Mémoire en réponse à l'avis de l'autorité environnementale sur la centrale photovoltaïque au sol de Malleville-sur-le-Bec

Consultée, la Mission Régionale d'Autorité Environnementale a rendu son avis sur l'étude d'impact du projet le 18 novembre 2022.

Avant la tenue prochaine de l'enquête publique, les porteurs de projet ont souhaité apporter des éléments de réponse à l'avis de la MRAE pour la parfaite information du public. C'est l'objet du présent mémoire en réponse.

Illustration n° 2 : Evolution du CETRAVAL au cours du temps (Source : Images satellites Google Earth)

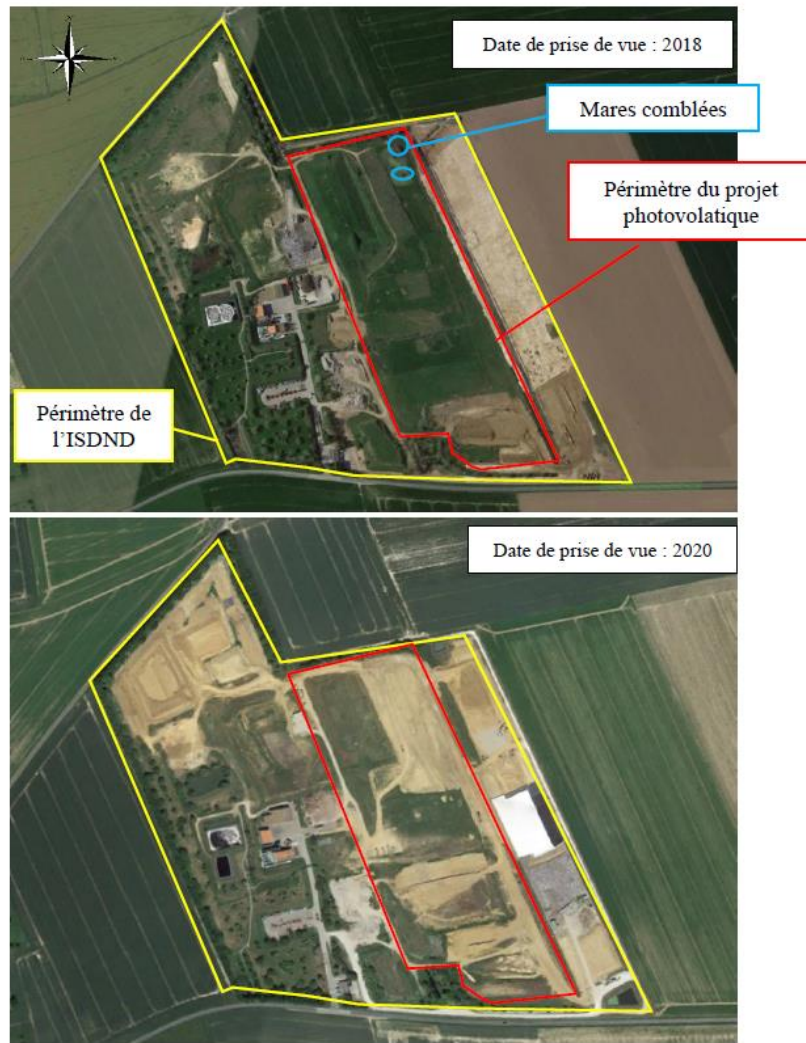
- *Par une mise à jour des données des inventaires trop anciens ;*
 - *Par une mise en cohérence de la méthodologie employée, des aires d'études, des résultats des inventaires et de l'appréciation des enjeux pour les différentes espèces identifiées ;*
 - *Par une prise en compte de l'état du site avant mise en œuvre des travaux nécessaires à la bonne réalisation du projet photovoltaïque.*
-

Toutes ces données ont permis le développement du projet photovoltaïque, dont le dossier a été déposé en mars 2020, puis en version finale après modification à l'été 2022. L'utilisation des dossiers antérieurs afin de réaliser l'état initial du site ayant été validée par la DREAL, la société Transition Euroise du CETRAVAL n'a pas réalisé un inventaire écologique complet supplémentaire.

De plus, depuis 2019, la zone d'implantation du projet fait l'objet de terrassements par le SDOMODE dans le cadre de l'activité du site (préparation de la topographie finale des casiers et rehaussement des puits de captage du biogaz). La réalisation d'une nouvelle étude écologique spécifique à la zone d'implantation du projet n'était donc pas pertinente compte tenu de l'exploitation de la zone.

Les images satellites et aériennes suivantes illustrent ces propos.
